対策箇所説明図

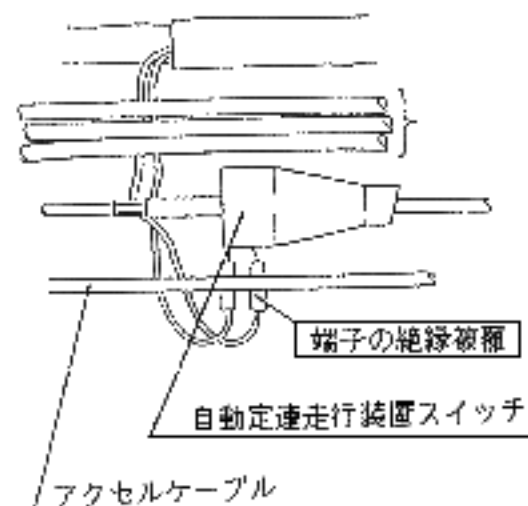
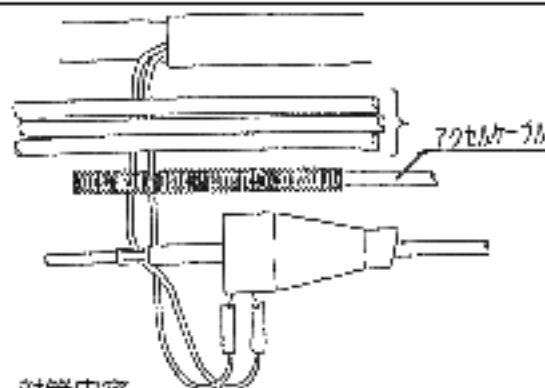
- ・端子の絶縁被覆の材質をビニールからプラスチックに変更した。
- ・アクセルケーブルの配索を変更し、同時にカバーを追加した。
